**Avis de la Mission Régionale d'Autorité environnementale  
Nouvelle-Aquitaine sur  
le projet de parc photovoltaïque au sol à Geloux (40)**

n°MRAe 2023APNA3

dossier P-2022-13413

**Localisation du projet :** Commune de Geloux (40)  
**Maître(s) d'ouvrage(s) :** société NEOEN  
**Avis émis à la demande de l'Autorité décisionnaire :** la préfète des Landes  
**En date du :** 21/11/2022  
**Dans le cadre de la procédure d'autorisation :** permis de construire  
L'Agence régionale de santé et la préfète de département au titre de ses attributions dans le domaine de l'environnement ayant été consultés.

Evolution du plan masse du projet (extrait de l'étude d'impact page 56 et 59 )

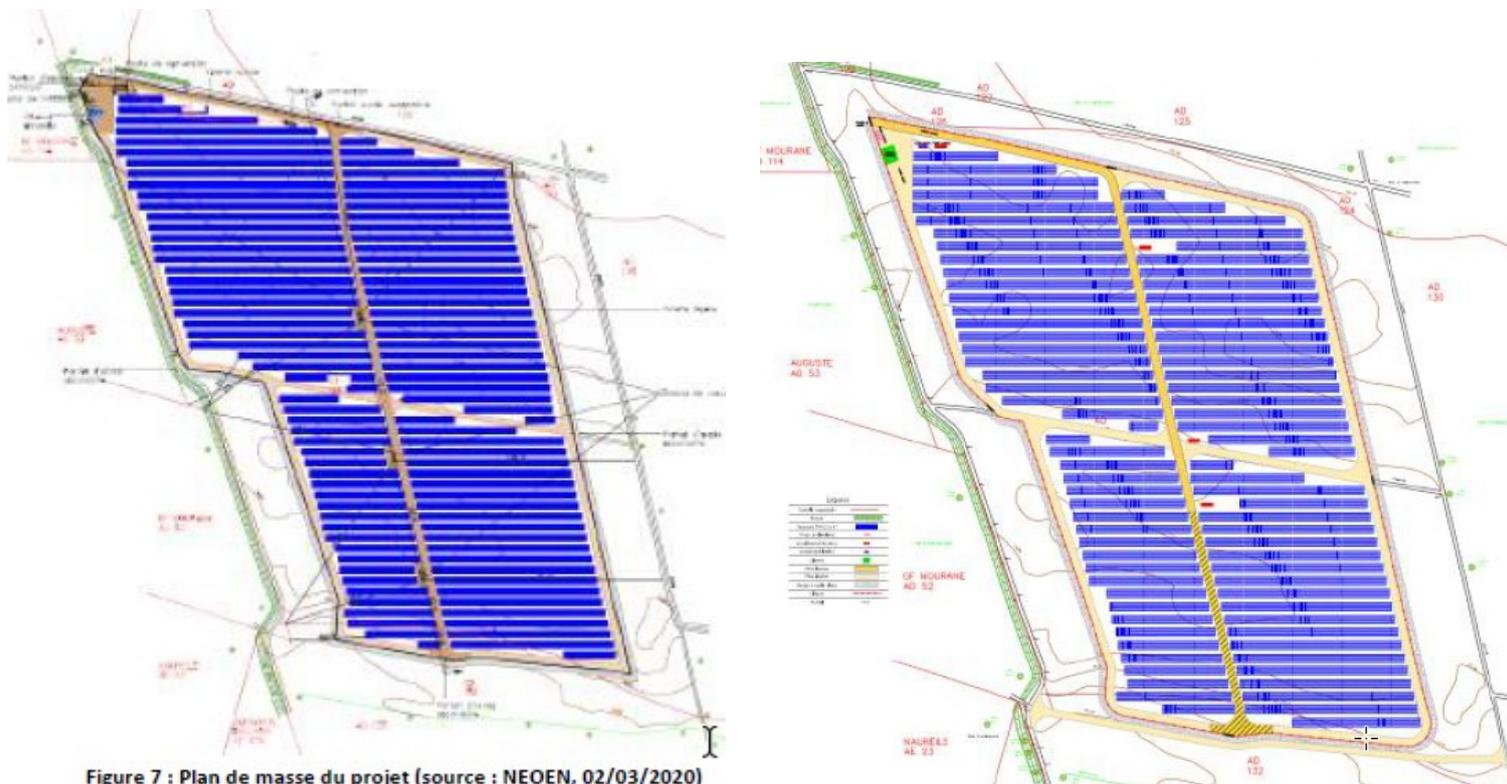
Le dossier apporte les modifications suivantes:

- la suppression d'une partie des pistes « lourdes » envisagées, notamment celles présentes autour des postes de conversion et de la citerne incendie (la moitié sud de la piste centrale traversant le site du nord au sud n'étant réalisée qu'à titre temporaire) ;
- la réduction de la largeur des pistes « lourdes » maintenues (de 5 à 3,5 mètres) ;

- la suppression d'un poste de conversion (passage de 5 à 4 postes).
- Le recul de la clôture de 30 mètres par rapport aux premiers boisements forestiers pour une meilleure prise en compte du risque feu de forêt.

Selon le dossier page 56, les impacts du projet se concentreront sur l'emprise des pistes lourdes de 3,5 mètres de large, des bâtiments et de la citerne incendie, soit une diminution de la zone impactée de 5160 m<sup>2</sup> à 2927 m<sup>2</sup>.

**La MRAe maintient son avis du 16 septembre 2020, à savoir que l'évaluation des impacts sur les zones humides est clairement sous-évaluée, et que le projet est en nette contradiction avec les orientations du SDAGE Adour Garonne en matière de protection des zones humides.**
